FERROVIE DELLO STATO S.p.A.
AREA INGEGNERIA E COSTRUZIONI
DIVISIONE TECNOLOGIE
SEGNALAMENTO - PROGETTAZIONE

Roma, 18 OTT. 1995
Classif: I/TC.SE1/ E-0232

Oggetto: Modifiche schema di principio SPL23.

ALLEGATO 1
 Alla lettera
 I/TC.SE1/0232
 del 18.10.95

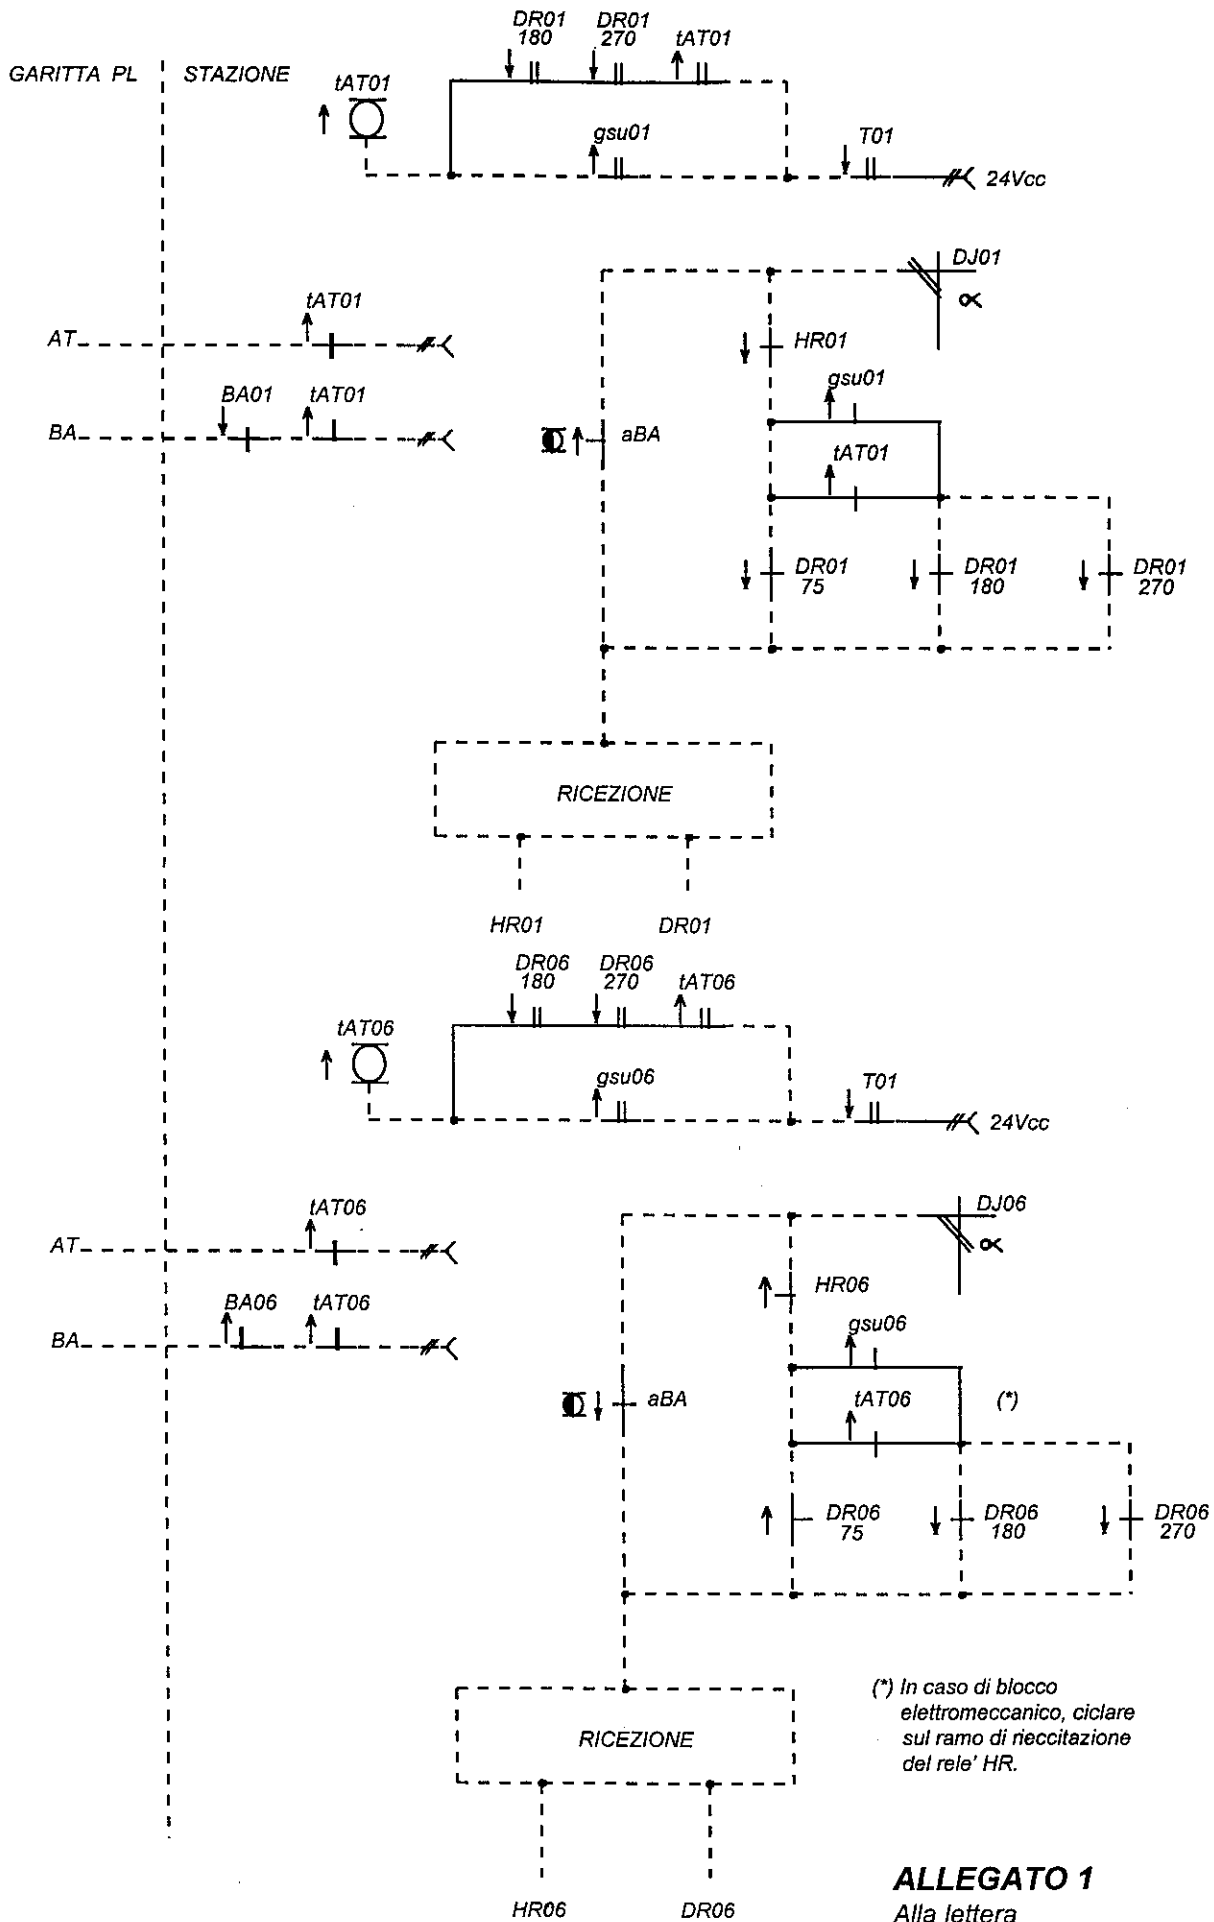
La modifica dell'Allegato 1 si è resa necessaria per garantire il bloccamento di approccio del PL protetto dal 1° PBA a valle della stazione, nel caso in cui la mancata eccitazione del relè T, del circuito di annuncio treni di stazione, non determini la conseguente diseccitazione del relè tAT, cui è legata la continuità di bloccamento in stazione del PL.

In tale eventualità infatti, in condizioni particolari d'impianto (PL chiuso e relè di bloccamento indebitamente diseccitato), che determinano la disposizione a via libera del segnale di protezione del PL, il bloccamento di quest'ultimo potrebbe sciogliersi anticipatamente.

1) Caso del PL protetto dal 1^a PBA a valle della Stazione Rif. SPL 23

(*) In caso di blocco elettromeccanico, ciclare sul ramo di rieccitazione del rele' HR.

ALLEGATO 2
 Alla lettera
 I/TC.SE1/0232
 del 18-10-95

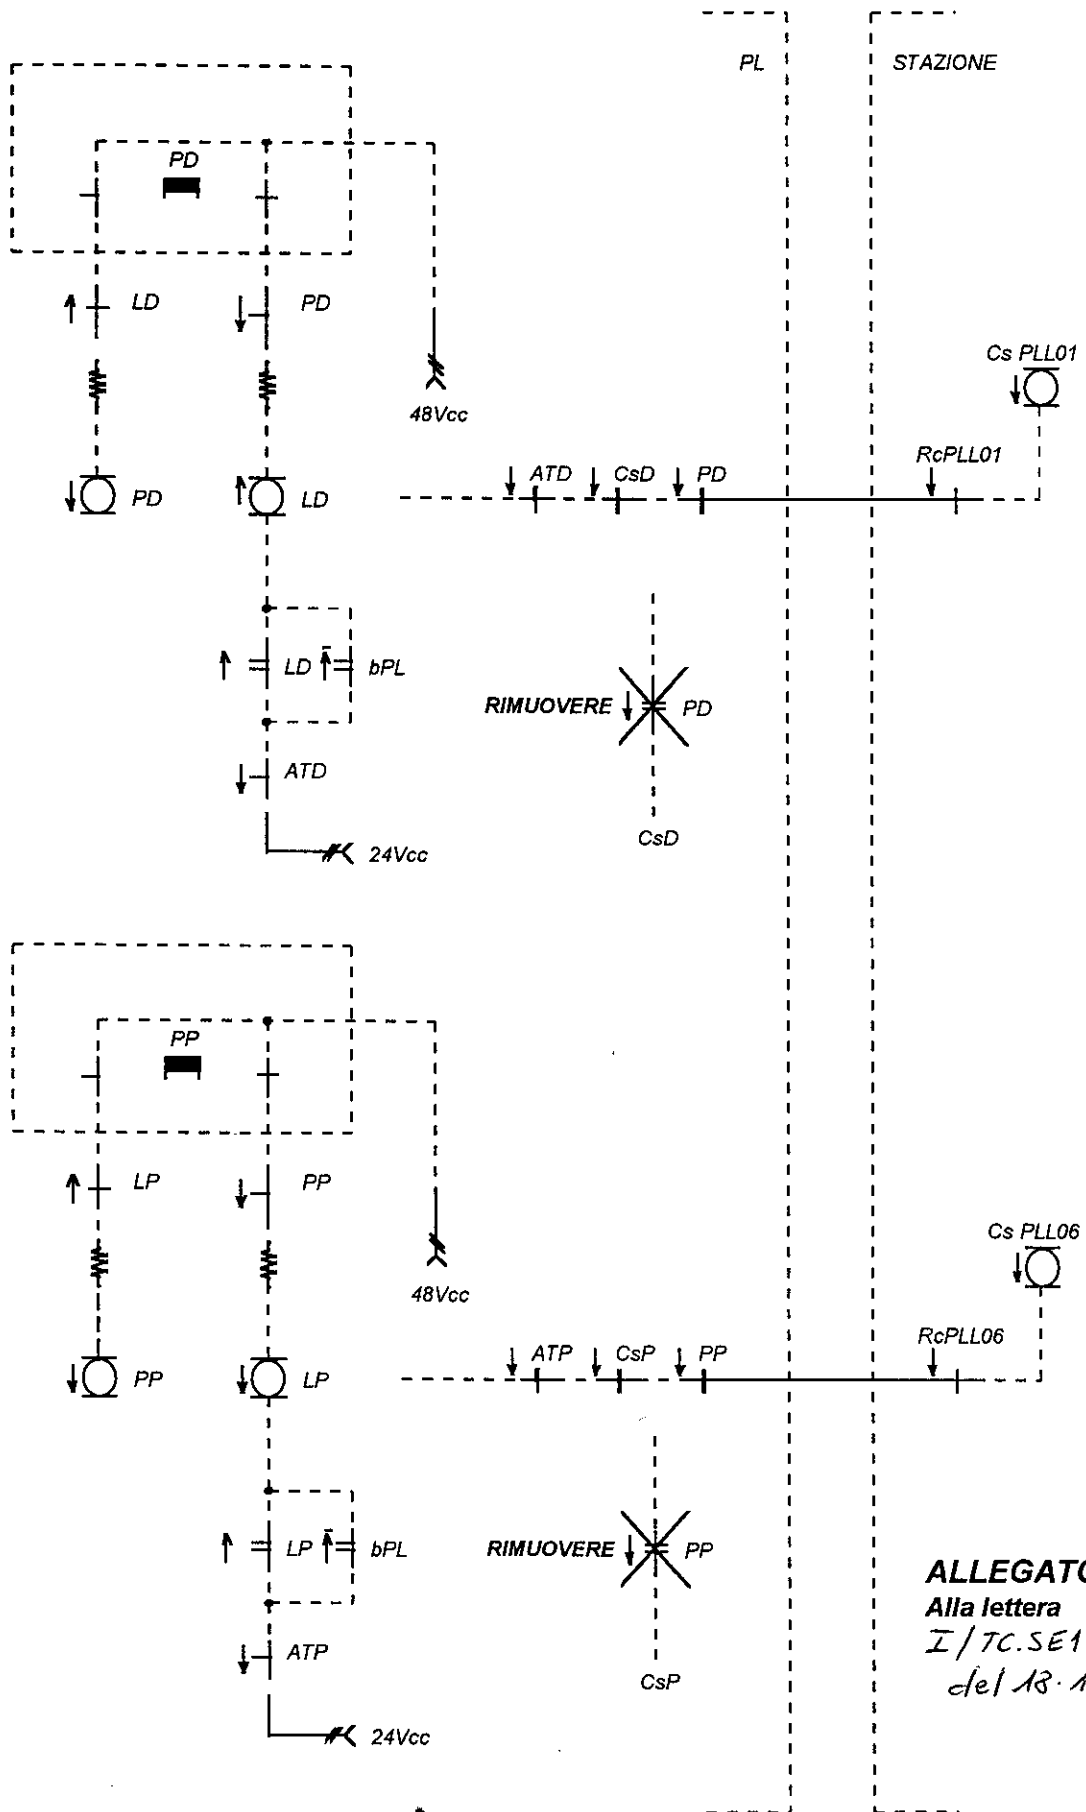
La modifica dell'Allegato 2, con l'eliminazione dei contatti alti del relè P di pedale dal circuito del relè Cs di garitta e l'inserzione degli stessi sulla relazione del consenso al segnale di partenza della stazione che protegge il PL, consente di evitare che, in regime TP, all'atto dell'impegno del pedale cui segue la diseccitazione del relè Cs di garitta e del relè CU, si determini una indebita rimozione del codice con il treno ancora nella sezione.

2) Caso del PL protetto dai segnali di partenza della stazione.

Rif. SPL 23 (variante 2)
